女川原子力発電所第2号機 工事計画審査資料	
資料番号	02-補-E-19-0600-40-1_改1
提出年月日	2021年8月6日

補足-600-40-1 機器・配管系の設備の既工認からの構造変更
について

残留熱除去系熱交換器

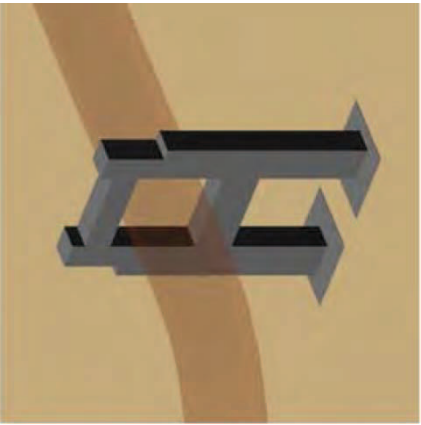
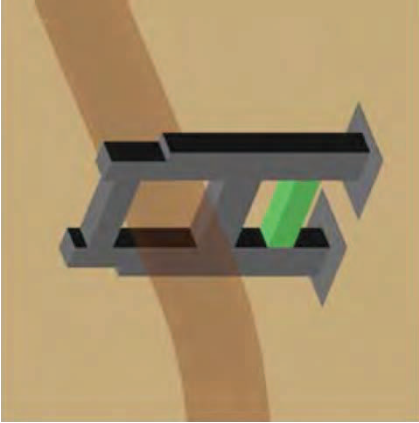
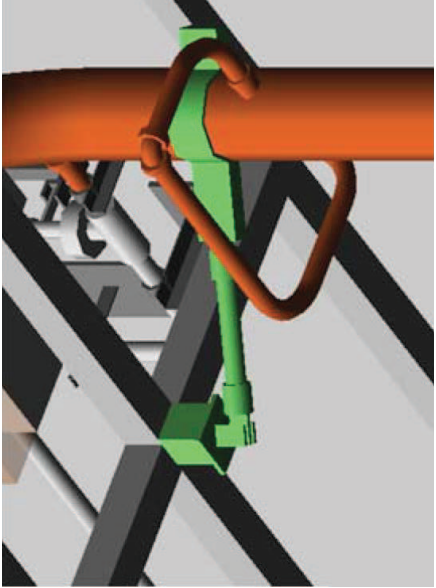
変更前	変更後	備考
		<p>耐震補強を目的とした、基礎ボルト材質のSS400 から SNB7 への変更。</p>

原子炉格納容器調気系配管

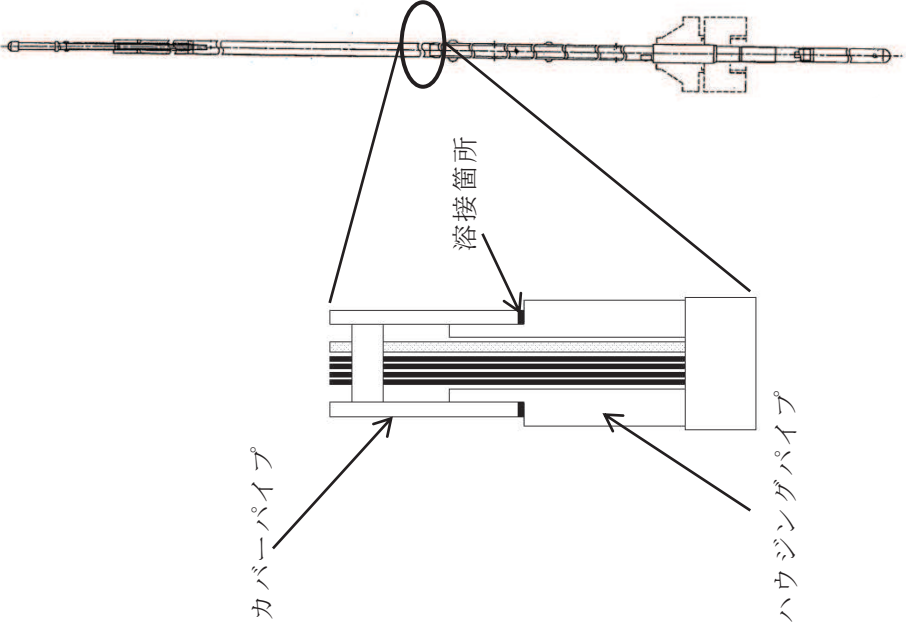
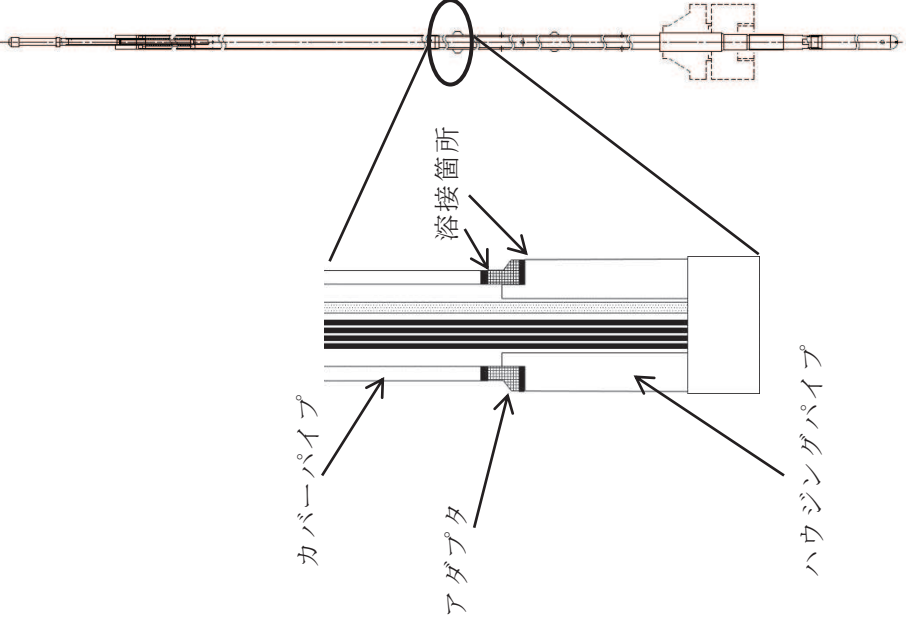
変更前	変更後	備考
<p>600A STD (9.5mm) SM41</p>	<p>600A Sch.80 SM400へ変更</p>	<p>耐震補強を目的とした、配管本体の一部肉厚変更のための取替。</p>

残留熱除去系配管

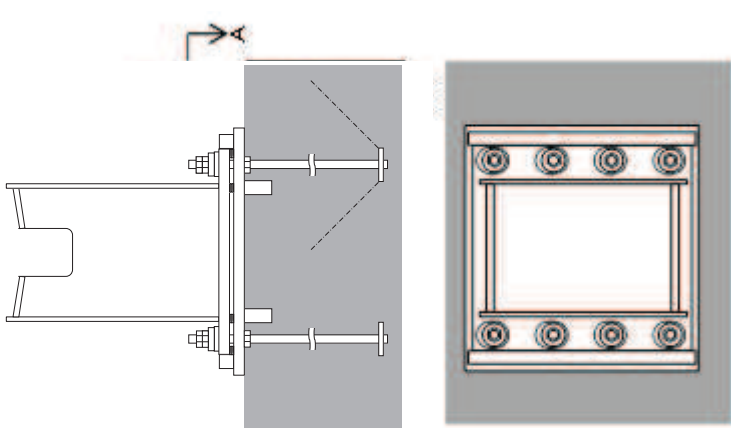
変更前	変更後	備考
 <p>サポート強化前</p>  <p>ロッドストレイメント追加前</p>	 <p>サポート強化後</p>  <p>ロッドストレイメント追加後</p>	<p>耐震補強を目的とした、サポートの追設・強化。 (配管本体の変更はなし) *配管の耐震補強の例</p>

ボックスサポーター

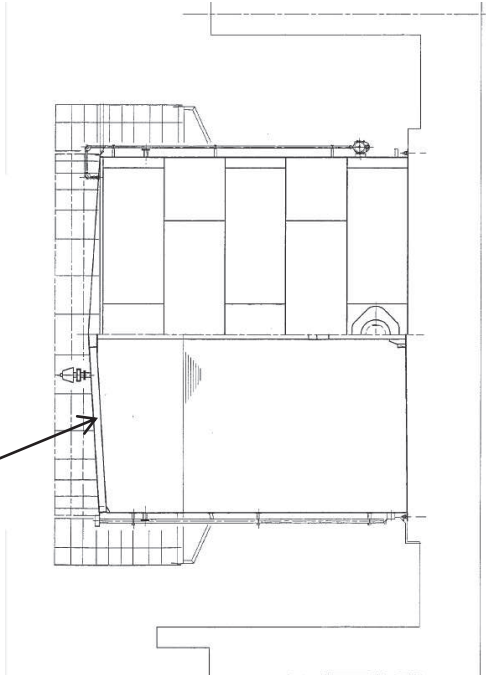
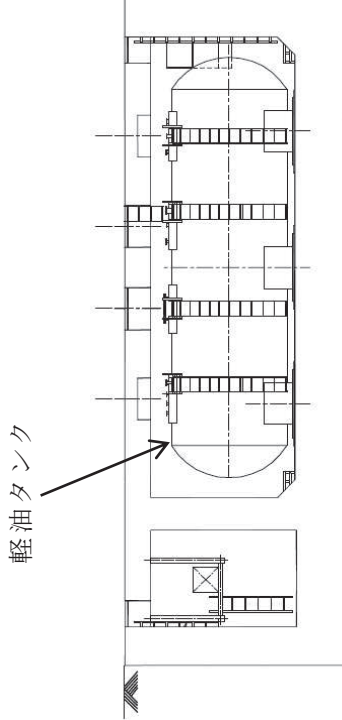
変更前	変更後	備考
 <p>The drawing shows a side view of a box support with two vertical posts and a horizontal base. Dimensions are indicated with arrows. A cross-section labeled 'A-A 断面' shows a rectangular frame with four circular components at the corners.</p>		<p>耐震補強を目的とした、支持構造物の追設。 (詳細は「補足-600-11 サプレッションチェンバの耐震評価における内部水質量の考え方の変更等についての補足説明資料」参照)</p>
